Dodatek č. 3 ke Smlouvě o dílo

Shora uvedené smluvní strany se dohodly na uzavření dodatku č. 3 (dále jen „dodatek“) ke Smlouvě o dílo ze dne 16. 8. 2021, která byla uzavřena se zhotovitelem jako vybraným dodavatelem veřejné zakázky: **„Rozšíření parkovací kapacity v dolním areálu Oblastní nemocnice Náchod“**.

VZ Rozšíření parkovací kapacity v dolním areálu Oblastní nemocnice Náchod

PŘEDÁVACÍ PROTOKOL č. 3C/202

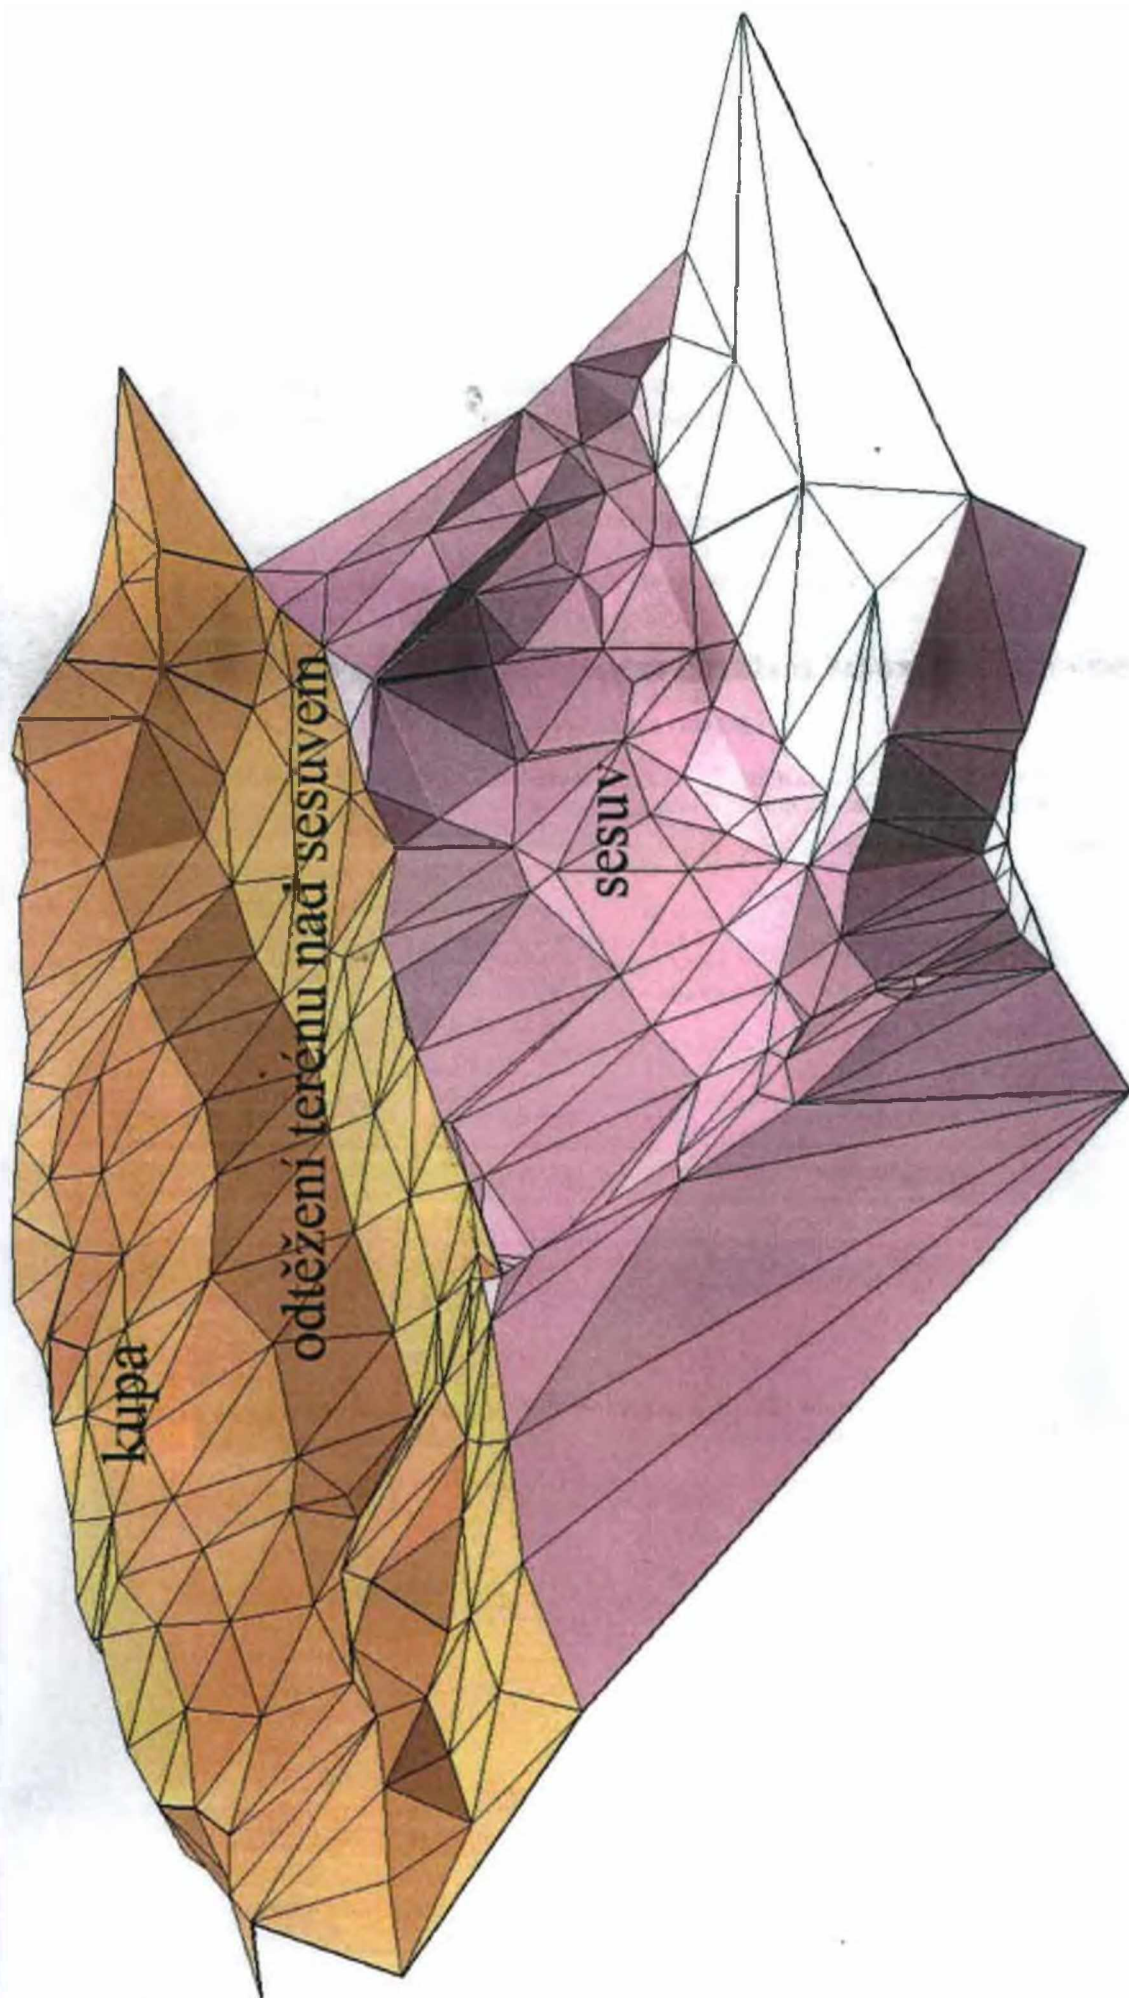
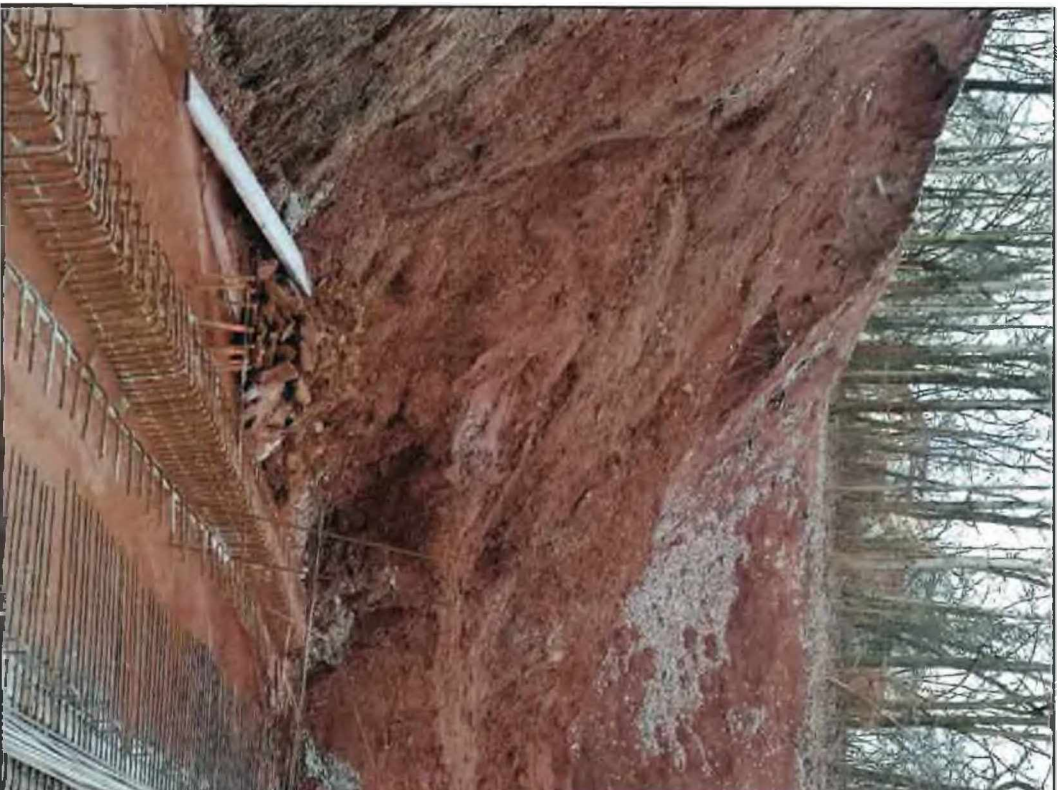
- A) Ze zaměření ke dni 25. 1. 22 byl vypočten sesuv zeminy jižního svahu který je 202 m³, na ploše 348,19 m²
- B) Ze zaměření ke dni 25. 1. 22 bylo vypočteno odtěžení zeminy nad sesuvem, které je 220 m³ na ploše 467,66 m²

Dne 20. 1. a 25. 1. 2022 bylo provedeno zaměření sesuvu jižního svahu a terénu po odtěžení zaměření byl vytvořen 3D model terénu "KUB6_SESUV" a 3D model terénu "6KUPA". Z těchto výpočet kubatury sesuvu a odtěžení.

Sesuv zeminy č. 2 do základových konstrukcí

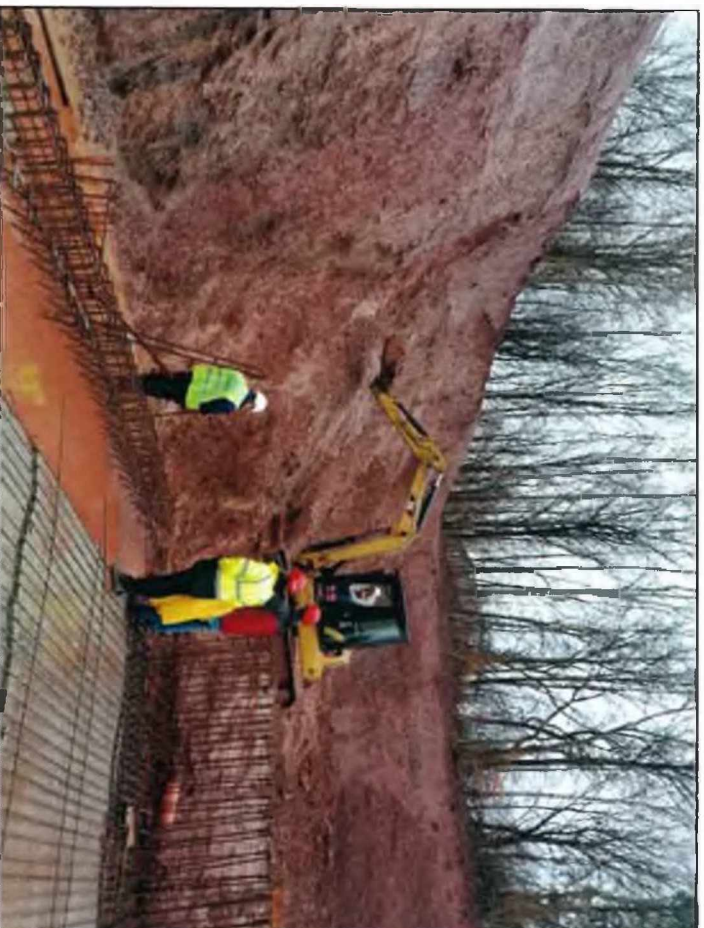
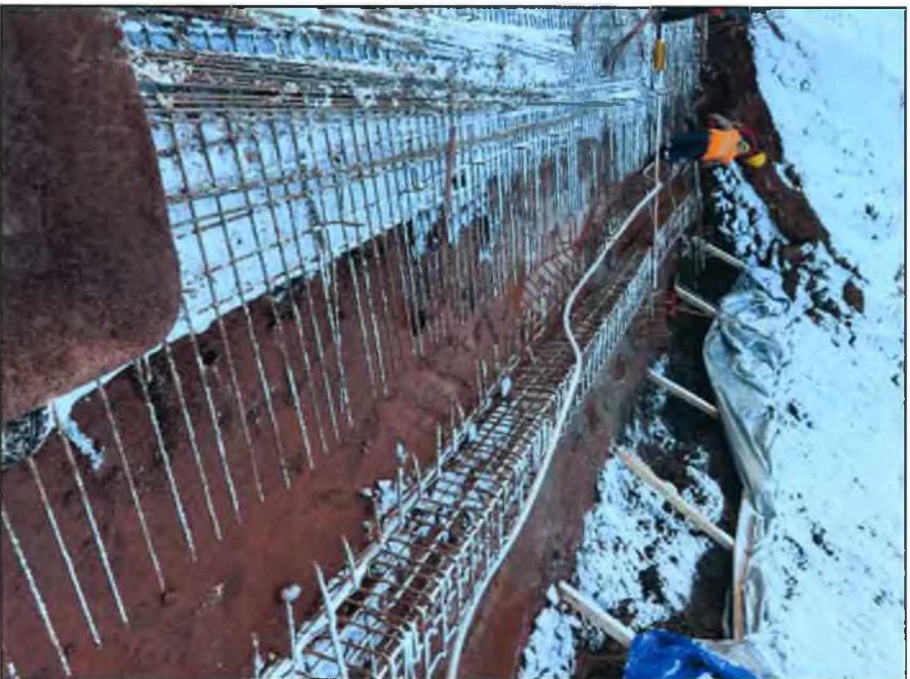
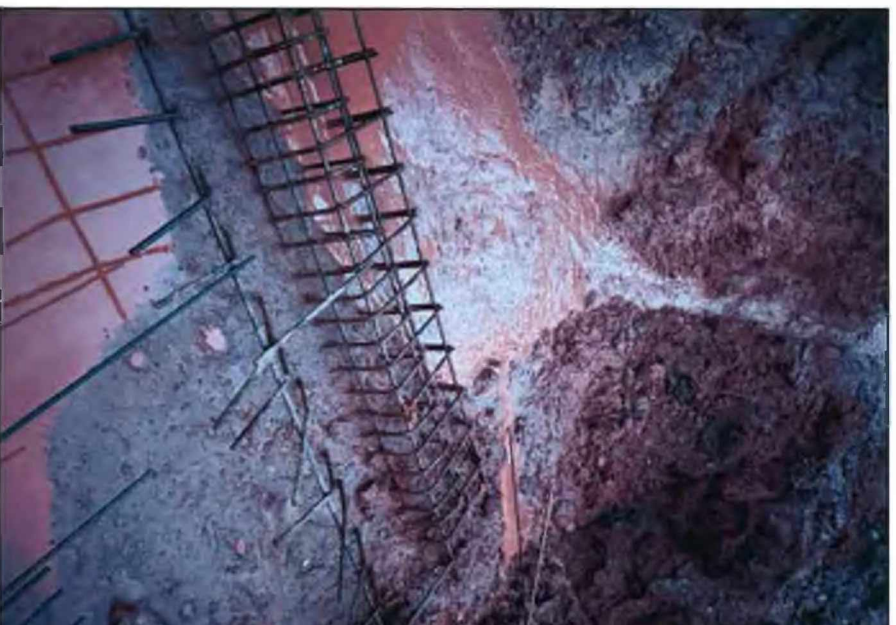
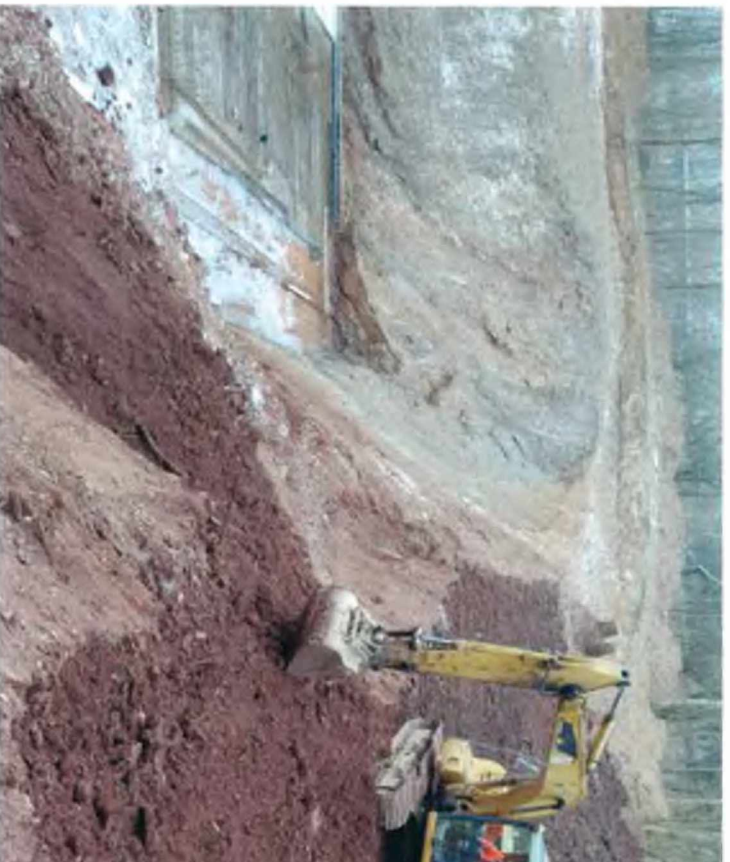
Rozsah zemních prací spojené s odtěžením sesuvu dle skutečnosti viz geodetický protokol zaměření č. 3C/2021.

Obsahem změnového listu jsou skutečně provedené zemní práce provedené v souvislosti se sesuvem zeminy, které jsou podloženy geodetickým protokolem dodavatelem stavby č. 3C/2021 (viz příloha č. 1 ZL) a fotodokumentací (viz Příloha č. 2) . K sesuvu zeminy došlo v průběhu provádění základových konstrukcí. Obsahem ZL je také provedení záchytné lavice v horní části jámy zabraňující dalším sesuvům zeminy ze svahu. Odtěžením sesuvu a čištěním základových konstrukcí mělo dopad do smluvních termínů a to o 1 týden z důvodu nemožnosti plynulého pokračování stavebních prací na základové desce parkovacího objektu. HMG víceprací je přílohou č. 3 tohoto změnového listu. Výše uvedené změny vznikly v důsledku okolností, které objednatel jednající s náležitou péčí nemohl předvídat.

Příloha č. 2 změnového listu č. 13 - fotodokume

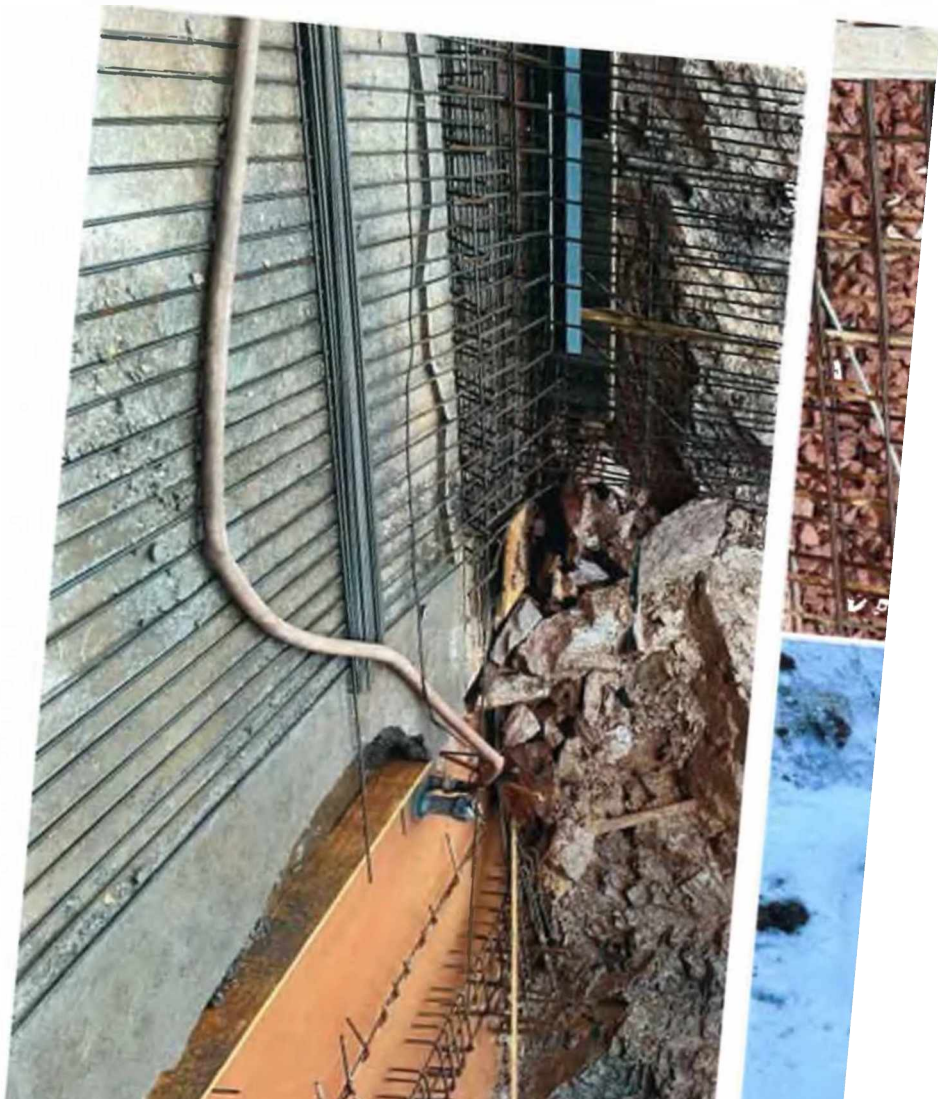
Čerpání pomocí čerpacích souprav ve stavební jámě viz fotodokumentace

Předmětem toho změnového listu je doplnění prací spojených s čerpáním spodních a povrchových vod na úrovni základových konstrukcí, s kterými se v soupisech stavebních prací, dodávek a služeb nepočítalo.

Barevné orientační a informační rozlišení pater

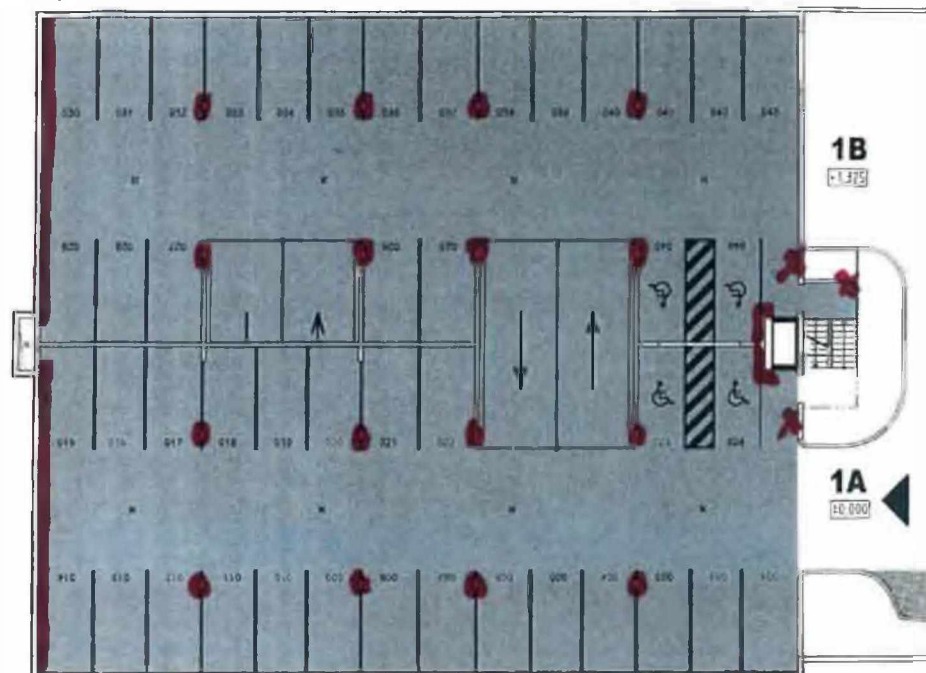
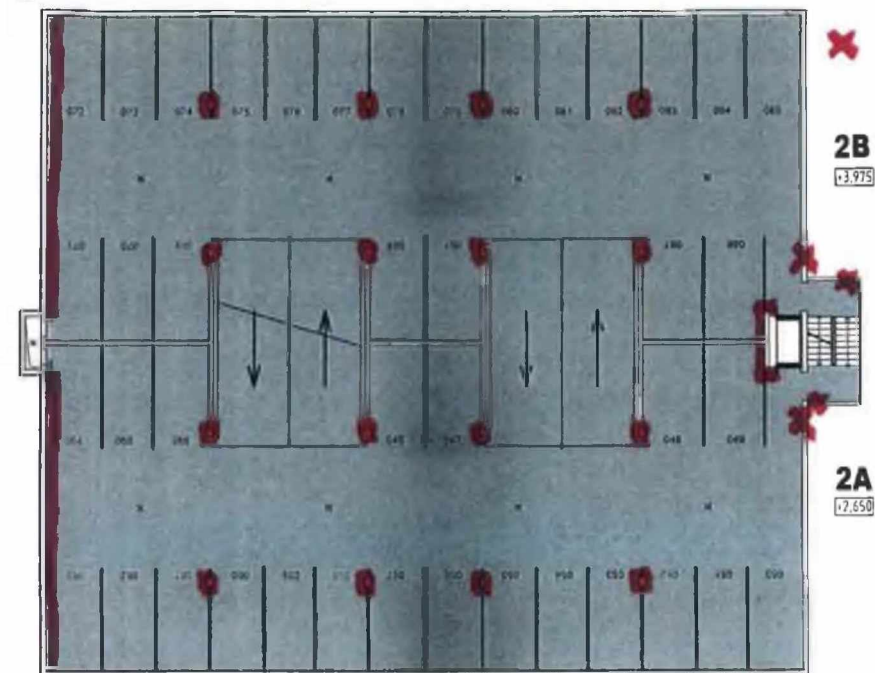
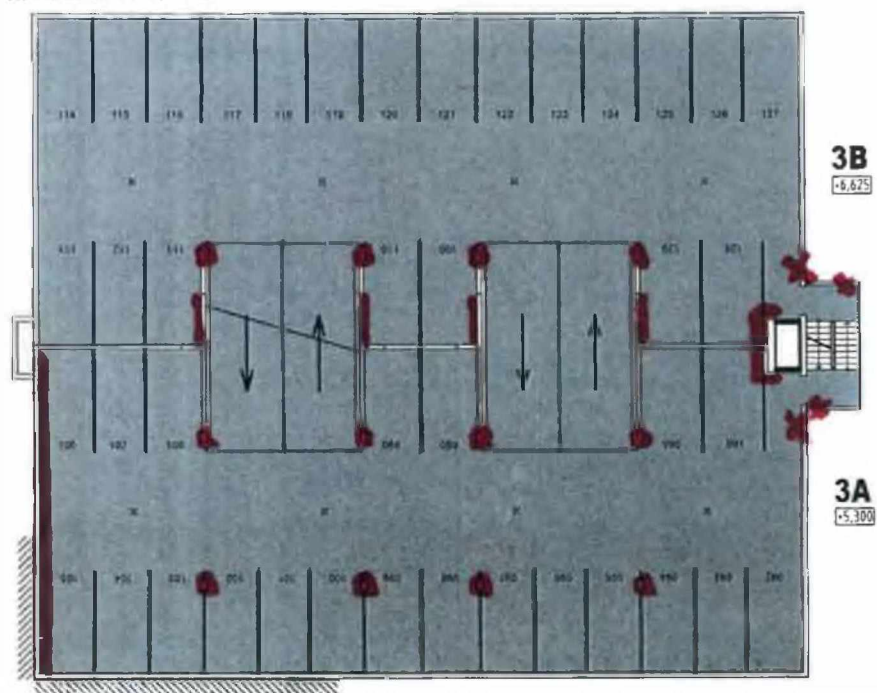
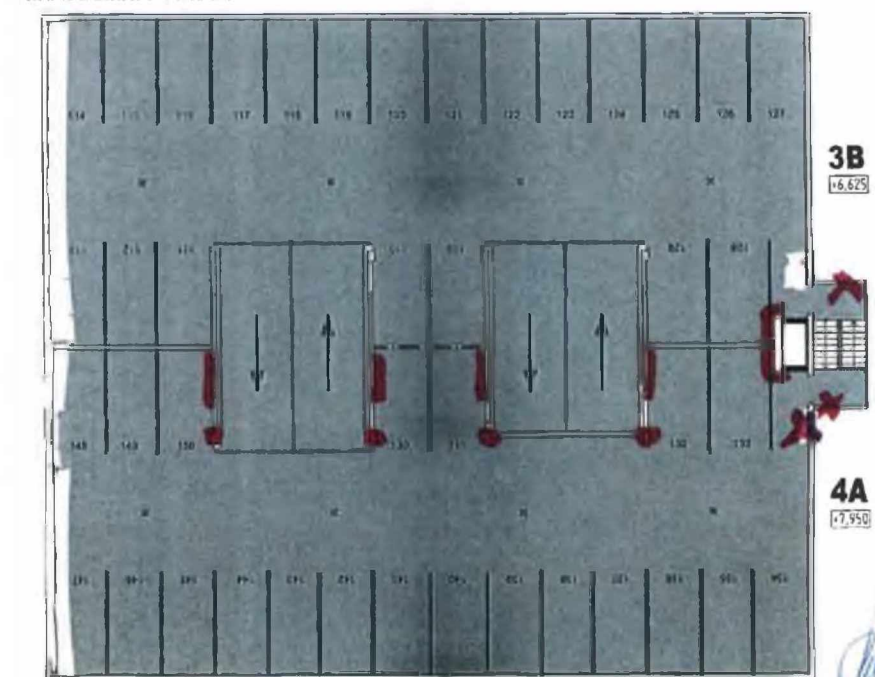
Provedení barevných orientačních pruhů výšky 0,6 m na svislé konstrukce parkovacího objektu v rozsahu přílohy č. 2 tohoto změnového listu

Na základě projednání orientačního a informačního systému řešeného pomocí informačních cedulí je vyhodnoceno jako nedostatečné pro vizuální orientaci návštěvníků, vzniká tedy nutnost doplnění tohoto systému o barevné rozlišení jednotlivých pater tak, aby řidič v objektu P2 měl jasnou představu o podlaží, v kterém zaparkoval. Tyto dodatečné stavební práce byly vyhodnoceny zúčastněnými stranami (uživatel, AD, TDS, investor) jako nezbytné pro řádný provoz parkovacího objektu a je nutné je provést před zahájením provozu. Zadáním těchto stavebních prací jinému dodavateli a jejich realizace po zahájení provozu by způsobilo nežádoucí komplikované omezování tohoto provozu v parkovacím domě s dopadem do parkovací kapacity. Parkovací kapacita musí být maximálně zachována s ohledem na navazující uzavření parkovací plochy P1 z důvodu její rekonstrukce. Barevné řešení vychází z architektonického standardu nemocnice.
